SYNTHESE DE L'ETUDE PREALABLE DE 2010

réalisé par Vincent Brunelle, Architecte en Chef des Monuments Historiques

Elévation nord et plan – état projeté. Extraits du dossier de plans de 2012 de Vincent Brunelle, ACMH

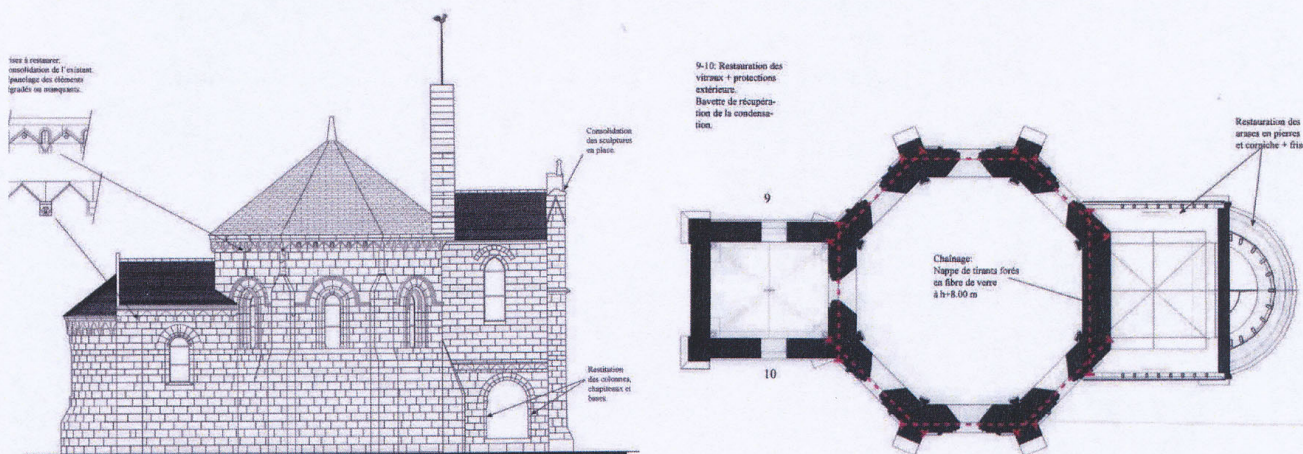
- Couverture du porche vétuste, présence de nombreuses casses ; solins qui lâchent ;
- Couverture en lauzes de l'octogone hors d'usage : éléments délités, casses.

- révision de la couverture de l'abside ;
- réfection de la couverture du porche ;
- réfection intégrale de la couverture en lauze de l'octogone.
